**Perspective.brussels**  
**Rue de Namur, 59**  
**1000 Bruxelles**

**Objet :** Avis d'Inter-Environnement Bruxelles (IEB) en réponse à l'enquête publique concernant le projet de Plan d'Aménagement Directeur (PAD) pour la zone « Delta-Herrmann-Debroux »

Figure 892 : Ombre portée du centre urbain sur l’espace vert public de Demey (ARIES, 2018)

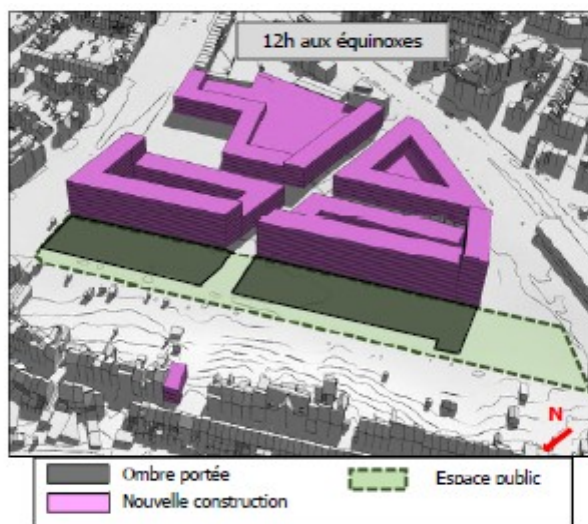
Le deuxième problème sur le site *Demey* est le gabarit des bâtiments envisagés pour la réaffectation du site. Le PAD autorise de construire des immeubles d'une hauteur moyenne de 7 niveaux en lieu et place de l'hypermarché. Nous nous constatons que ces hauteurs dérogent à certaines études et réglementations :

- Le volet stratégique du PAD, ensuite, puisqu’il définit la vallée du *Watermaelbeek* comme une « urbanisation plus paysagère »<sup>4</sup>. Si la notion paysagère reste relativement floue, nous estimons qu’elle n’est en tout cas pas conforme à un bâti en R+8.
- Le projet tel qu’étudié dans le rapport d’incidences ne correspond pas au volet réglementaire du plan d’aménagement directeur. Le RIE étudie en effet l’ensoleillement de la zone en partant d’une distance de 50 m entre les habitations et le nouveau projet immobilier. Dans son volet réglementaire, le PAD quant à lui prévoit une largeur de 27 mètres.

Cette hauteur, comme l’indique la figure ci-dessous, induit que le nouvel espace public, conçu le long du *Watermaelbeek*, ne sera pas assez ensoleillé pour en faire un parc de qualité.

Donc si nous ne sommes pas contre la création d'un nouveau quartier, nous demandons en revanche que le gabarit des immeubles soit diminué afin de préserver l'ensoleillement du nouvel espace public et qu'il ne soit plus possible de déroger aux normes fixées par le plan. Nous demandons par ailleurs qu'une solution plus équilibrée soit trouvée pour le boulevard urbain.<sup>5</sup>
